<b>PROGETTISTA</b> 	<b>COMMESSA</b> -	<b>UNITA'</b> -
	<b>LOCALITA'</b> Porto Torres (SS)	<b>001-ZA-E-09302</b>	
	<b>PROGETTO</b> TERMINALE DI PORTO TORRES	Pag. 1 di 56	Rev. 0

**ISTANZA PER L'AVVIO DEL PROCEDIMENTO DI VALUTAZIONE DI  
 IMPATTO AMBIENTALE AI SENSI DELL'ART. 23 DEL D.LGS. 152/2006  
 RELATIVA AL PROGETTO TERMINALE DI PORTO TORRES ED OPERE  
 CONNESSE  
 [ID\_VIP 9180]**

**RISPOSTE DEL PROPONENTE ALLE RICHIESTE DI CHIARIMENTO  
 PERVENUTE DA PARTE DEGLI ENTI COINVOLTI NEL PROCESSO  
 AUTORIZZATIVO**

**Figura 2.1: Inquadramento Generale dell'Area di Intervento – Condotta sottomarina in progetto**

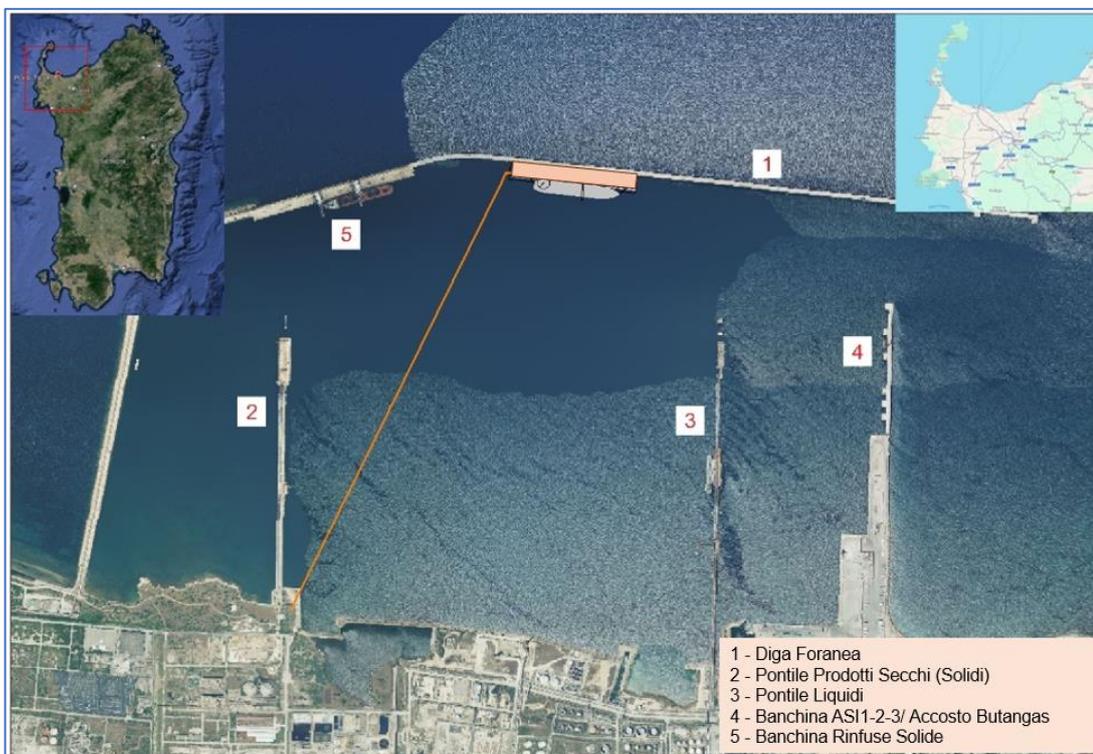
*Riportare in elaborato grafico, corredato di dettagliata legenda, la Rete di Trasporto del Gas Naturale (uscita dal gassificatore-approdo su banchina- percorso lungo banchina- approdo a terra) e del “nastro trasportatore” del carbone verso la Centrale di Fiume Santo*

La richiesta risulta superata e non applicabile al nuovo tracciato del metanodotto in progetto, in quanto il nuovo tracciato prevede un tratto di condotta sottomarina che funge da collegamento tra il sistema di scarico di gas dalla FSRU e il punto di interfaccia con il tratto a terra della condotta evitando il percorso su banchina in parallelismo al nastro trasportatore del carbone verso la Centrale di Fiume Santo.

Il nuovo percorso della condotta è descritto nei seguenti elaborati:

- 001-ZB-B-85400\_Condotta Sottomarina - Planimetria Generale e Profilo;
- 001-ZB-B-85402\_Condotta Sottomarina - Planimetria dell'Approdo Costiero;
- 001-ZB-B-85401\_Condotta Sottomarina - Planimetria dell'Approdo sulla Banchina di accosto.

**Figura 2.2: Ottimizzazione tracciato a terra rispetto al Sito di Interesse Nazionale**

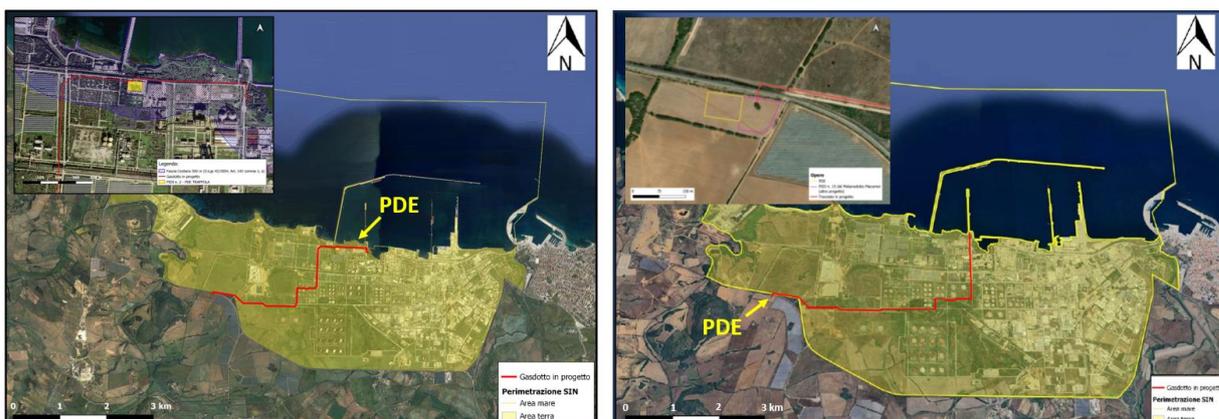
*Alternative progettuali anche con riferimento alle modalità di attraversamenti di aree SIN con riferimento al tracciato del gasdotto*

In seguito allo sviluppo dei rilievi topografici in campo è stato verificato che il tracciato originario interferiva con una fitta rete di piezometri ed opere di emungimento della falda, installati dalla Società Enirewind con lo scopo di monitorare il Sito Inquinato.

Per tale motivo è stata valutata un'ottimizzazione di tracciato che escludesse la suddetta interferenza, prevedendo nuova direttrice di progetto che percorre la strada di accesso alle aree del Consorzio Industriale di Sassari (CIPSS) in direzione Sud per poi deviare verso Ovest ed andarsi a collegare con la direttrice originaria di tracciato.

In seguito alla suddetta ottimizzazione di progetto è stato anche previsto di traslare l'impianto PDE al di fuori del perimetro del SIN, che sarà quindi installato nella parte finale del tracciato adiacentemente all'impianto già autorizzato relativo al tratto di Dorsale Nord del gasdotto Enura (si veda Figura seguente).
